Merknadsskjema – Offentlig ettersyn

Plannavn	LAKSEVÅG. GNR 122 BNR 605 MFL., SÆTERDALEN GÅRD
Arealplan-ID	4601_70170000
Saksnummer	2020/1518, 2022/20618
Utarbeidet av	Arkitektgruppen CUBUS AS
Sist revidert	31.10.2023

Endringsskjema: Oppsummering av endringer av planforslag

Merknadskart

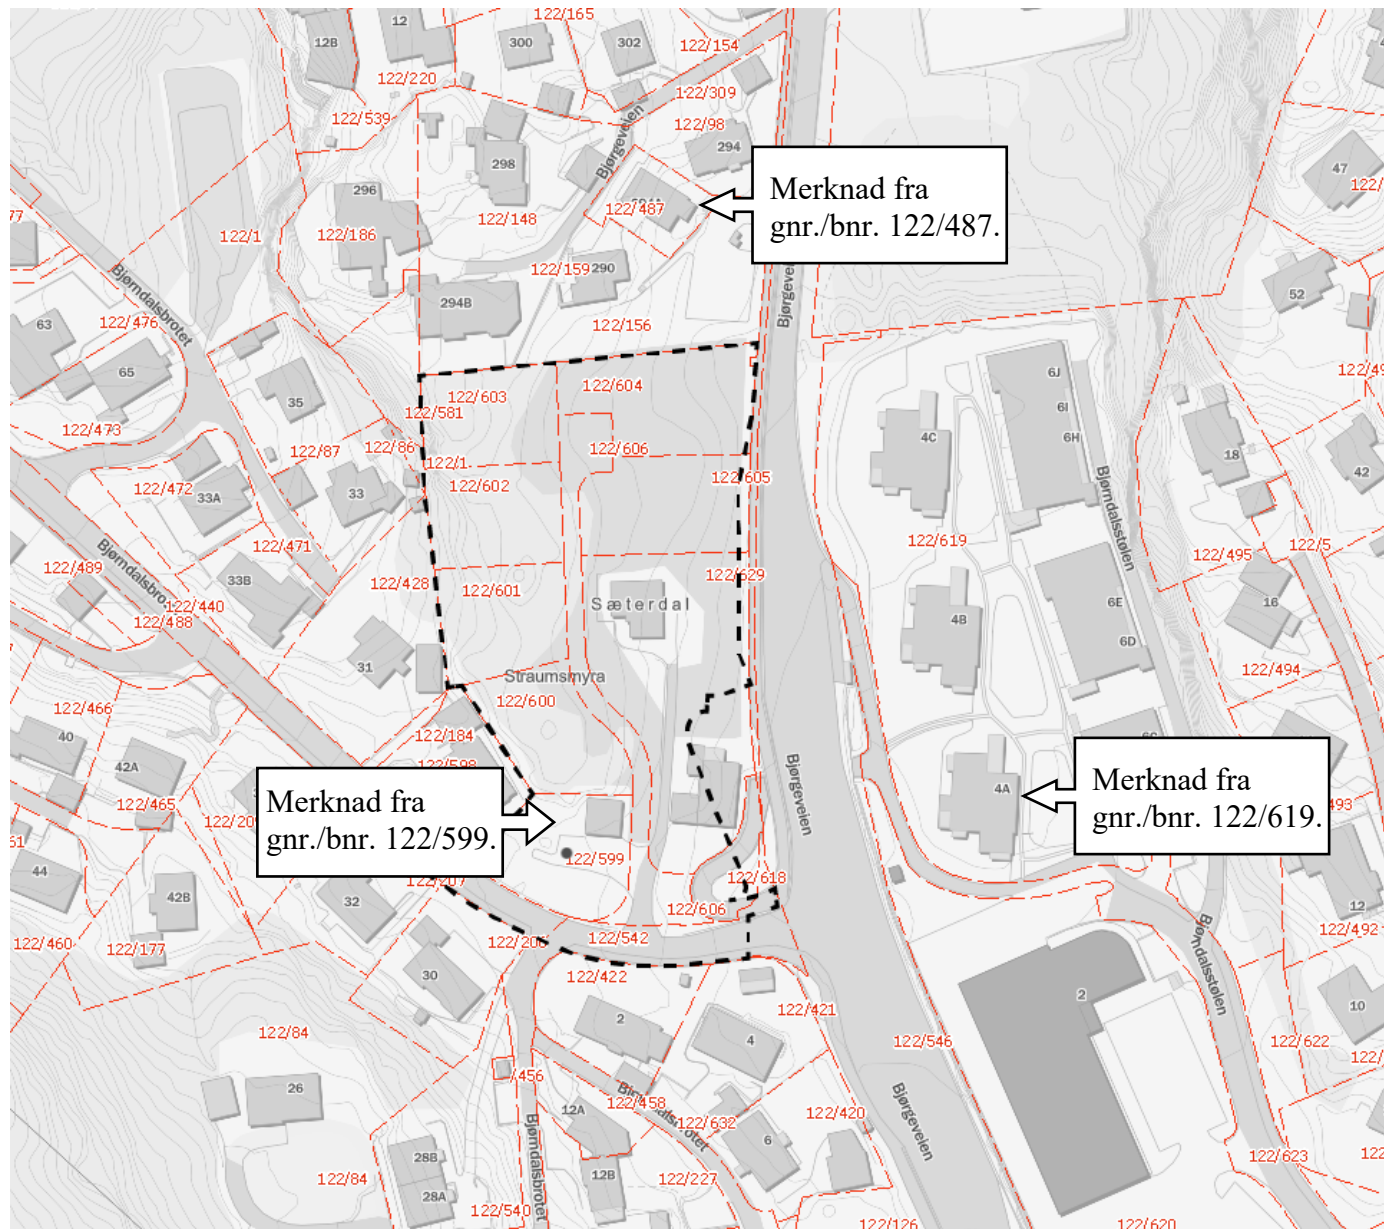
Nr.	Avsender	Hovedpunkt i merknad/uttalelse	Forslagsstillers kommentar	Endringer		
				Kart	Bestemmelser	Beskrivelse
1	Aleksander Nilsen Grn 122, brn 487 Dato: 4.April 2022 Dokumentnummer: 2020/1518-65	1. Forespørsel om det er mulig at boenhetene i Bjørgeveien 290 og 294A kan få kjøretilkomst via planen. Dagens utkjøring til boligene går rett ut i hovedvei og den vil bli vesentlig lagt om i forbindelse med ny gang- og sykkelvei.	1. Ikke tatt til følge. Det er ikke ønskelig at Bjørgeveien 290 og 294A får kjøretilkomst via planen/planområdet. Planen for Sæterdalen gård legger opp til bilfritt gatetun mellom boligene. En eventuell påkobling for 290/294A vil føre til at det planlagte bilfrie gatetunet vil måtte benyttes til kjøring.			
2	Erik Steimler/ Ragde eiendom/ Styreleder sameiet Bjørndalsstølen Gnr. 122, brn. 619 Dato: 11.April 2022 Dok. nr: PLAN-2020/1518-67	1. Viser til problemer med VA- ledningen i området og problemer på deres tomt. Det er gjennomført møter med VA-etaten der kommunen har erkjent at VA- nettet i området er underdimensjonert. Ber om at oppgradering av denne gjøres før godkjenning av byggeplaner. 2. Vegkryss er skolevei der det har vært flere trafikkulykker. Det bør utføres risikoanalyse og støyrapport for vegkrysset.	1. Bergen Vann har godkjent VA-rammeplan for reguleringsplanen. I den forbindelse regner vi med at ev. behov for oppgradering er registrert og under arbeid. 2. Tatt til følge. Det er i forbindelse med planarbeidet gjennomført både trafikkvurdering, ROS-analyse og støyrapport som omtaler vegkrysset. Det vises til planene for undergang i Bjørgeveien der det bl.a er regulert forbedret kryss. Reguleringsplanen for Sæterdalen gård legger opp til løsninger som samsvarer med disse planene. Det er også lagt opp til nye snarveier i planområdet som vil være positivt for å kanalisere myke trafikanter bort fra vegkrysset. Viser bl.a til o_GG2 som er tegnet inn i plankartet etter offentlig høring.	X (ny gangveg o_GG2)	X (bestemmelser til o_GG2 under § 3.2.3)	X (punkt 5.5 og 5.8)

3	Svein Olav og Irene Skaar Grn 122, brn 599 Dato: 9. Mai 2022 Dok.nr: PLAN-2022/20618-3 10.Mai 2022 Dok. nr: PLAN-2022/20618-6	1. Positiv til at innspillene som ble sendt inn ved oppstart av planen er tatt hensyn til. 2. Anlegg for parkering og avfallshåndtering er planlagt i kort avstand fra deres bolig/soverom. Nabo er bekymret for støy fra dette og ønsker at utbygger støysisolerer deres sørvegg, dvs. setter inn støysisolerende vindu i 2.etg. 3. Ønsker økonomisk kompensasjon for tujahekker som fjernes og en dialog om hvilken type gjerde/støyløsning som settes opp. 4. Ønsker at utbygger tar til initiativ til grensejustering slik at deres tomt utvides til fjellnakke øst for huset. 5. Forutsetter at utbygger etablerer nødvendig gjære/støyskjerm også øst for bolig. 6. Tilleggsmerknad 10. Mai (dok. nr. 20618-6): Areal på deres tomt er satt av til annen veggrunn som gir mulighet for ekspropriasjon. Ønsker at muligheten for ekspropriasjon fjernes og ikke kan komme til anvendelse.	1. Tatt til orientering. 2. Tatt til orientering. Tømming av container for renovasjon vil skje sjeldent og vil ikke foregå på tidspunkt av døgnet der soverommet er i bruk. Kravet løses privatrettslig gjennom dialog med nabo. 3. Tatt til orientering. Kravet løses privatrettslig gjennom dialog med nabo. 4. Ikke tatt til følge. Det er ønskelig å beholde grenser slik at man har fleksibilitet og det ikke oppstår konflikt i forbindelse med etablering av p-anlegg. 5. Tatt delvis til følge. Det er ikke aktuelt å sette opp støyskjerm øst for bolig da det i denne grensen planlegges uteoppholdsareal uten støyproblematikk. Det vil imidlertid være relevant å sette opp gjerde som sikkerhetstiltak knyttet til skrenten i grensen. Kravet løses i dialog med nabo. 6. Tatt til orientering. Reguleringsplanen for Sæterdalen gård viderefører arealformålet offentlig- annen veggrunn som er regulert i reguleringsplan ID 19520000 gnr. 122, RV557 Undergang Bjørgeveien. Det vil ikke være relevant å løse ut rett til ekspropriasjon i denne planen. Eventuell utløsning av ekspropriasjon må tas med offentlige myndigheter i forbindelse med eventuell oppstart og bygging av nytt veganlegget og undergangen i Bjørgeveien.
